【改善箇所説明図】

【基準不適合箇所】

【改善措置の内容】

不具合発生箇所：

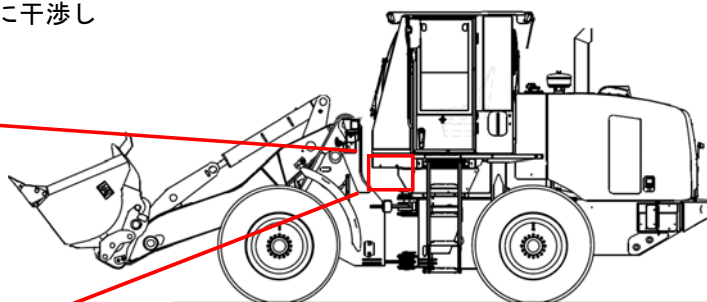
運転席下部に取付けられるステアリングホース。
近傍に配置される別系統の油圧ホースに干渉し
こすれて損傷する恐れがある。

ステアリングホースと近傍の
別系統油圧ホースが干渉

ショベルローダのステアリングホースの配置が不適切なため、当該ホースが他の油圧ホースと干渉するものがある。そのため、そのままの状態で使用を続けると、ホースが損傷しステアリングを作動させる作動油が漏れて、最悪の場合、操舵機能が失われるおそれがある。
